VKPC 95898

Τεχνικό Φυλλάδιο - Μάρτιος 2011

HYUNDAI Elantra, i20, i30, i30 CW Estate
KIA Carens II, Cerato, CEE'D Hatchback, CEE'D Estate, SOUL

ΕΞΕΛΙΞΗ ΣΧΕΔΙΟΥ ΟΕ/SKF

ΠΑΛΙΟ ΣΧΕΔΙΟ

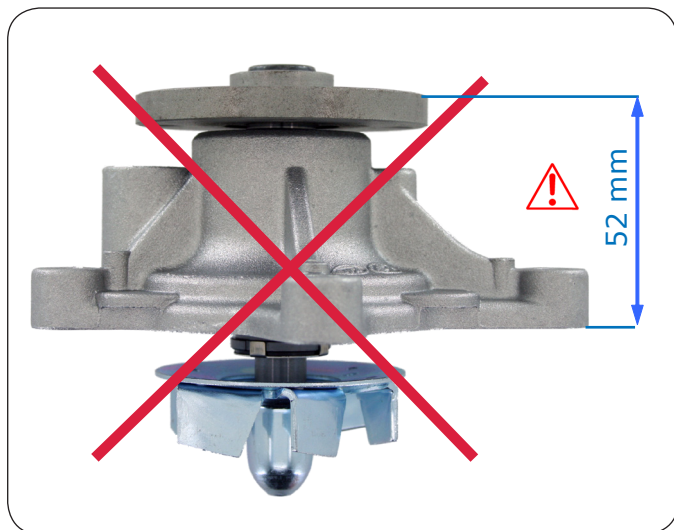
Η αντλία νερού VKPC 95872 αντικαταστάθηκε από την VKPC 95898

ΟΕ #: HYUNDAI / KIA 25100 2B000 αντικαθίσταται από το 25100-2B700.

Η HYUNDAI άλλαξε το σχέδιο της αντλίας νερού στα τελευταία μοντέλα αυτοκινήτων.

Η HYUNDAI σταμάτησε να προμηθεύει την παλιά αντλία νερού, που χρησιμοποιείται για εφαρμογές από το 2000 έως το 2006. Η HYUNDAI συνιστά την αντικατάσταση της παλιάς αντλίας νερού με το νέο βελτιωμένο σχέδιο καθώς και την τοποθέτηση νέας τροχαλίας για να εξασφαλίσετε σωστή ευθυγράμμιση και τοποθέτηση του ιμάντα.

Ακολουθώντας τις προδιαγραφές του κατασκευαστή, η SKF προσφέρει την αντίστοιχη αντλία νερού μαζί με την τροχαλία για να καλύψει τις παλιές εφαρμογές, σύμφωνα με τις οδηγίες της Hyundai.

ΣΧΕΔΙΟ ΝΕΑΣ ΤΡΟΧΑΛΙΑΣ

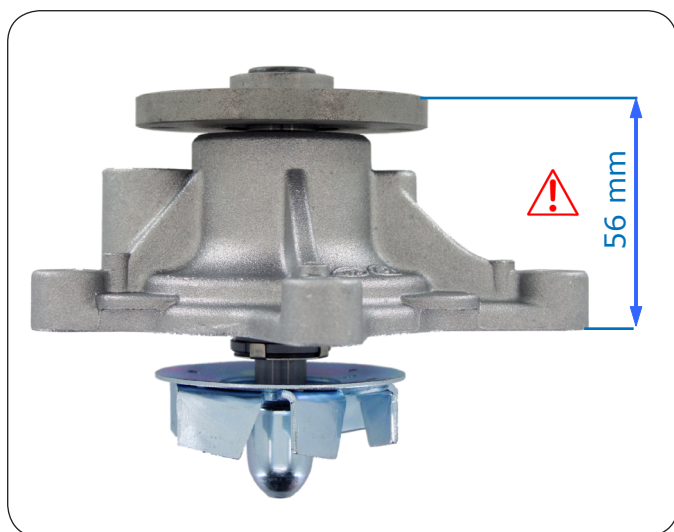
Απαιτείται νέα τροχαλία για να εξασφαλίσετε σωστή ευθυγράμμιση του ιμάντα
